## Service Information

Figura 1- Esquema elétrico – página 43 do FWM589 ou página 48 do FWM779

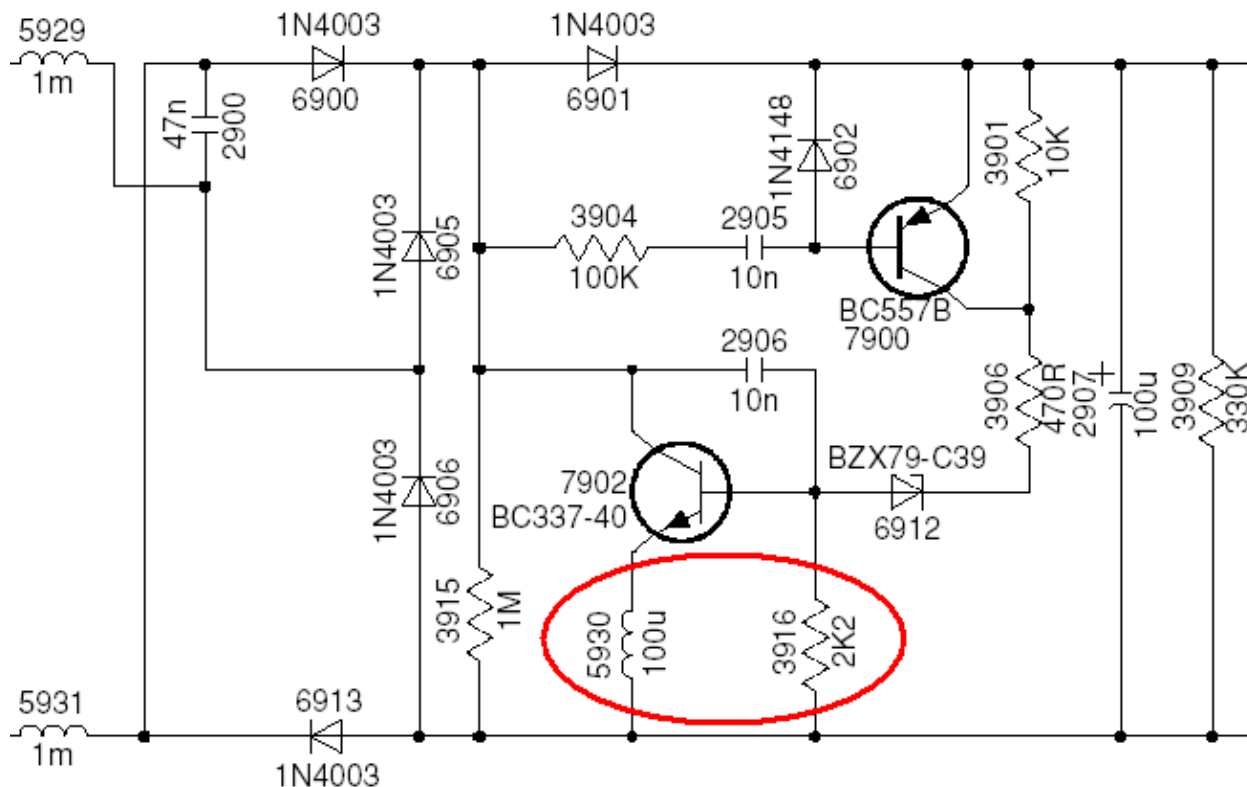
Aparelho não funciona ou deixa de funcionar após ter permanecido em “standby”.

Este problema pode estar sendo provocado por possível curto no transistor 7902, neste caso além da troca do transistor deverão ser substituídos os seguintes itens:

Posição	de	para	Código	Descrição
5930	100uH	100R	4822 116 52175	RESISTOR 100E 5% 0,5W
3916	2k2	22k	4806 111 97144	RESISTOR 22K 5% 0,25W
